質問・回答書（工事）

工事名：旧川越地区消防局･川越北消防署解体工事

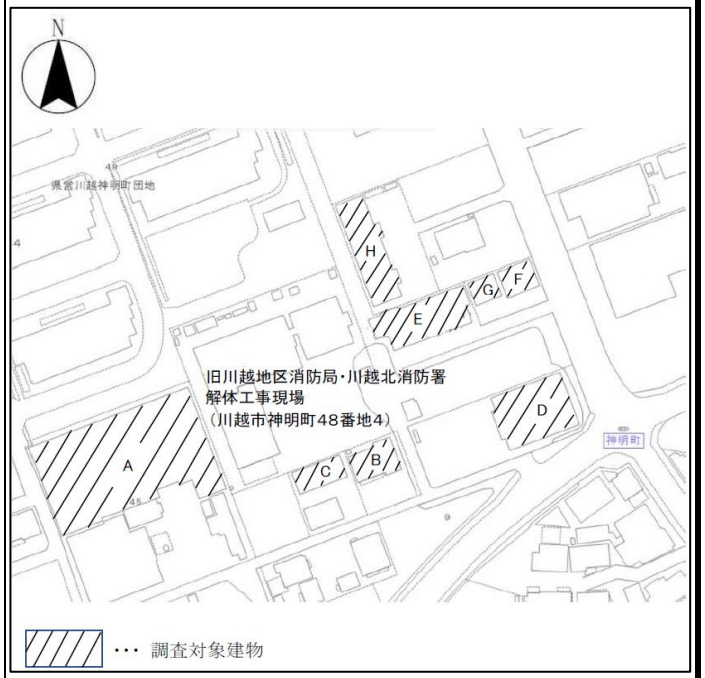
5	A-02		周辺建築物調査ですが、対象建築物をご指示下さい。	A-02 図のとおり本工事とは別に実施を予定していますが、調査範囲は下記のとおりです。 
6	A-06		整地図で仕上り高さは現況地盤面同等と指示有りますが、切込み砕石ｔ100 を敷均しても現況地盤と同等にはならないと思われます。外部から搬入の盛土は必要でしょうか。ご指示下さい。	A-06 図のとおり GL 以下の構造物は、撤去後山砂で埋戻すことを御理解ください。
